## URGENT – ACTION CORRECTIVE DE SECURITE

Référence GE Healthcare: 36051

Objet: **Perte de signal d'alarme du moniteur CARESCAPE™ B850 – Dérivations ECG débranchées**

Illustration 1

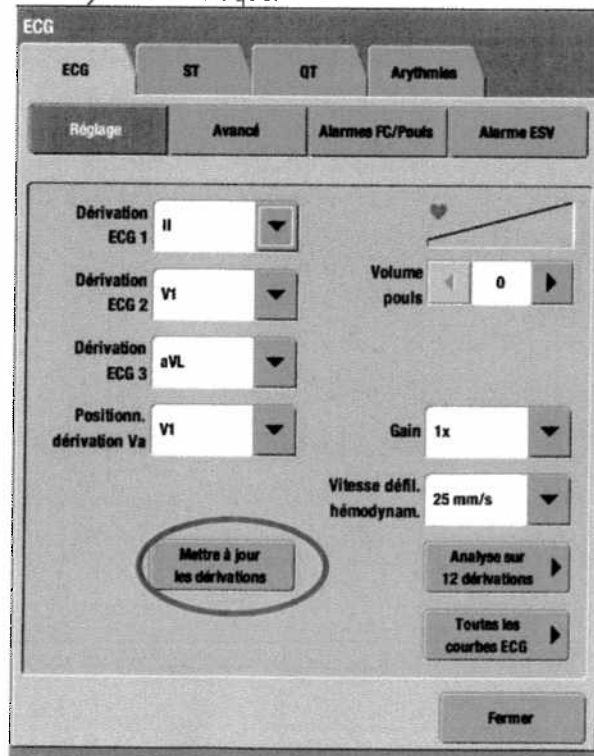
Le moniteur patient CARESCAPE™ B850 est susceptible de perdre temporairement la capacité de déclencher une alarme en cas de débranchement de dérivations ECG. Si le bouton « Mettre à jour les dérivations » (Mise à jour du groupe de dérivations), situé dans l'onglet Réglage (Configuration) du menu ECG (voir l'illustration 1 ci-dessous), est sélectionné et qu'une électrode se débranche, l'utilisateur ne percevra aucune alarme sonore ou visuelle dans la zone d'alarme de l'écran ; cependant, le message "dérivations débranchées" sera indiqué dans la zone des tracés. Une perte de la fonction d'alarme suite à une dérivation débranchée, dont l'utilisateur n'aurait pas conscience, pourrait le conduire à la perte de surveillance ECG d'un patient en arythmie cardiaque et ainsi à ne pas percevoir une alarme d'arythmie cardiaque ou de dépassement de limite du rythme cardiaque.

<b>Produits concernés</b>	Moniteur CARESCAPE™ B850 versions 1.0.1.13 et 1.0.2.1
<b>Correction du produit</b>	GE Healthcare vous fournira gratuitement une mise à jour logicielle qui permettra d'éviter la survenue de ce problème.
<b>Instructions de sécurité</b>	GE Healthcare recommande l'arrêt immédiat de l'utilisation de la fonction « Mettre à jour les dérivations » (Mise à jour du groupe de dérivations) jusqu'à la mise à jour du logiciel de l'appareil.
<b>Contact</b>	Pour toute question relative à cet avis de sécurité ou à l'identification des produits concernés, merci de contacter la hot line <b>GE Healthcare au 04.78.66.623.38 / Choix Monitoring pour être mis en contact avec notre support technique.</b>
